1.1 CONCEPTO TÉCNICO No. CT:	**7187**
1.2 ÁREA:	Análisis y Mitigación del Riesgo
1.3 COORDINACIÓN:	Estudios y Conceptos Técnico
1.4 REFERENCIA CRUZADA RADICADO FOPAE:	2013ER23970
1.5 RESPUESTA OFICIAL No.	RO-66273

2.1 SOLICITANTE:	Curaduría Urbana No. 5
2.2 PROYECTO:	Carrera 3C Este 41 B-17 Sur
2.3 LOCALIDAD:	4. San Cristóbal
2.4 UPZ:	50. La Gloria
2.5 BARRIO O SECTOR CATASTRAL:	La Gloria Baja
2.6 DIRECCIÓN:	Carrera 3C Este 41 B-17 Sur(*)
2.7 CHIP:	AAA0003OUNX(*)
2.8 MANZANA CATASTRAL:	04
2.9 PREDIO CATASTRAL:	25
2.10 ÁREA (Ha):	0.005077
2.11 FECHA DE VISITA:	Noviembre 21 de 2013

Figura 1. Localización general del proyecto ubicado en el predio de la Carrera 3C Este 41 B-17 Sur en el Plano Normativo de Amenaza por Remoción en Masa del POT (Decreto 364 de 2013), el cual se encuentra en Amenaza Media.

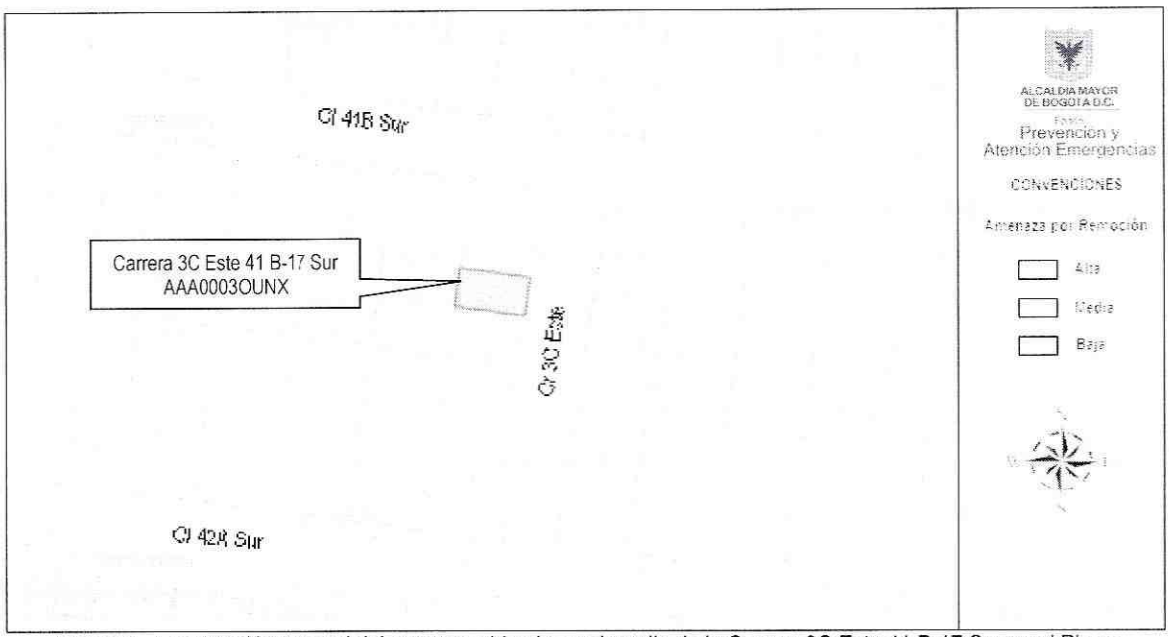
Conforme con el plano normativo de "Amenaza por Remoción en Masa" del Plan de Ordenamiento Territorial de Bogotá–POT, el sector en el que se localiza el proyecto ubicado en el predio de la Carrera 3C Este 41 B-17 Sur, de la Localidad de san Cristóbal, se encuentra en una zona de Amenaza Media por procesos de remoción en masa (Figura 1)

Foto 1. Predio en donde se desarrollará el proyecto ubicado en la Carrera 3C Este # 41B-17 Sur de la Localidad de San Cristóbal.

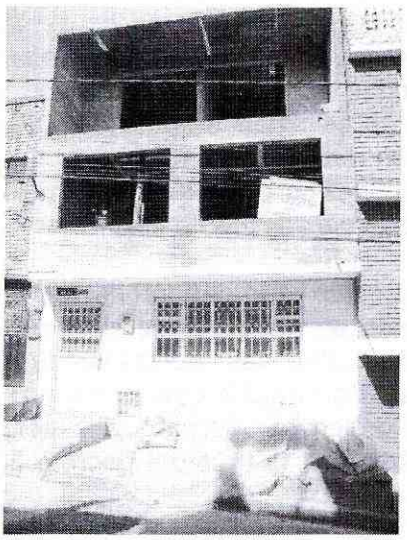
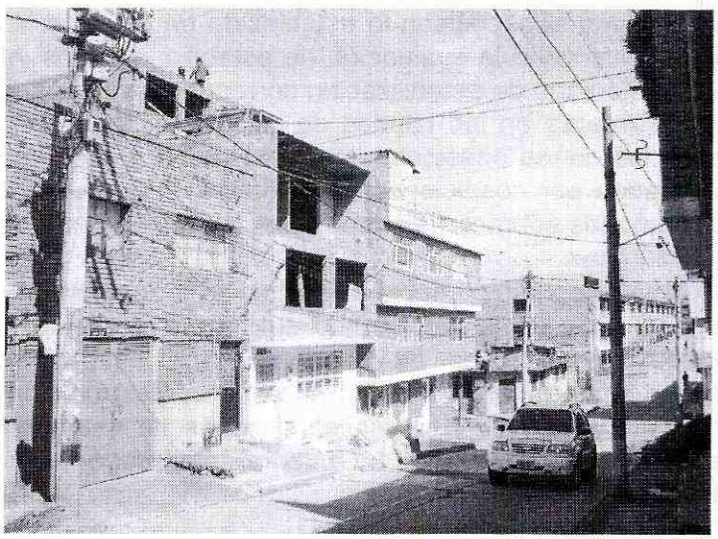
La zona de interés cuenta con un uso de suelo urbano, que corresponde a un sector consolidado con densidad de construcción alta principalmente residencial, en un terreno con pendiente baja, contando con vías principales pavimentadas y sistemas de recolección de aguas lluvias y aguas residuales. En el sector se encuentran edificaciones hasta de cuatro (4) pisos de altura, las cuales cuentan con varios sistemas estructurales entre los que se destacan mampostería parcialmente confinada y mampostería simple, en el momento de la verificación técnica adelantada, las edificaciones de la zona no evidenciaban daños o patologías que permitan identificar o definir la presencia de procesos de remoción en masa en el área del proyecto (Fotografía 1 y 2).

Con base en la inspección visual realizada al momento de la visita técnica, se identificó que sobre el predio de la Carrera 3C Este 41 B-17 Sur, de la Localidad de San Cristóbal, se emplaza una edificación de cuatro (4) niveles, concebida en mampostería parcialmente confinada por columnas en concreto, la cual tampoco refleja afectaciones por procesos de remoción en masa de carácter local y/o general, ya que no se encontraron evidencias de ellos en la zona de influencia del proyecto. A pesar de lo anterior, se advierte que cualquier intervención que se realice, debe tener en cuenta la presencia de la infraestructura aledaña, por lo que el responsable del proyecto debe garantizar en todo momento la estabilidad general del lote y su entorno, lo anterior enmarcado en los Artículos 15 y 16 del Decreto 332 de 2004.

Es importante destacar que durante la visita técnica realizada, se identificó que la construcción existente se encuentra en proceso constructivo principalmente en lo que parece ser la generación de un cuarto nivel; razón por la cual se recuerda lo siguiente:

Teniendo en cuenta los aspectos observados y evaluados en este concepto técnico, se considera que para la construcción del proyecto ubicado en la Carrera 3C Este # 41B-17 Sur de la Localidad de San Cristóbal., **NO SE REQUIERE** adelantar la FASE II del estudio detallado de amenaza y riesgo por remoción en masa, de acuerdo con lo establecido en la Resolución 227 de 2006; por otra parte, esto no exime al constructor del cumplimiento del resto de la normatividad vigente (Norma Sismo Resistente – Código de Construcción – Resolución de Legalización, etc.).
